RAPPORT DE CONTROLE D'INSTALLATION ÉLECTRIQUE DOMESTIQUE

45.753

Avenue Kersbeek 24 1090 Forest Belgique

Visite périodique (Livre 1 6.5)

Tableau 1

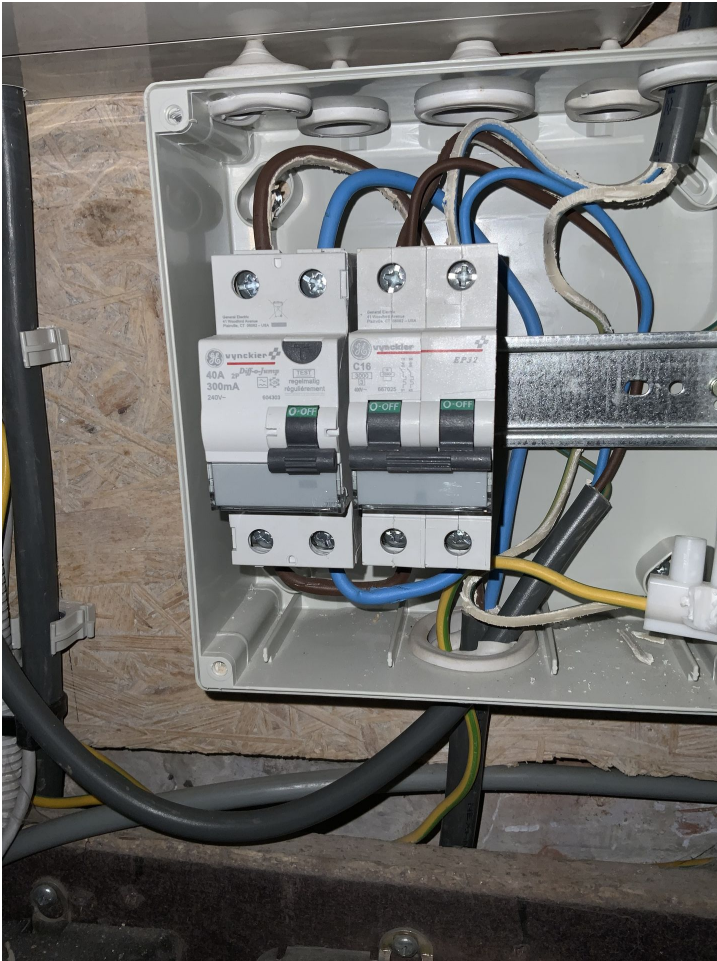
Libellé	Paragraphe
Prévoir le(s) schéma(s) unifilaire(s) de l'installation.	L1: 3.1.2.; 9.1.1; 9.1.2
Prévoir le(s) schéma(s) de position de l'installation.	L1: 9.1.2.
Le pictogramme "danger électrique" doit être apposé de façon durable sur le tableau.	
Fixer la (les) canalisation(s) au moyen d'attaches adaptées.	L1: 5.2.2.; 5.2.9.5.
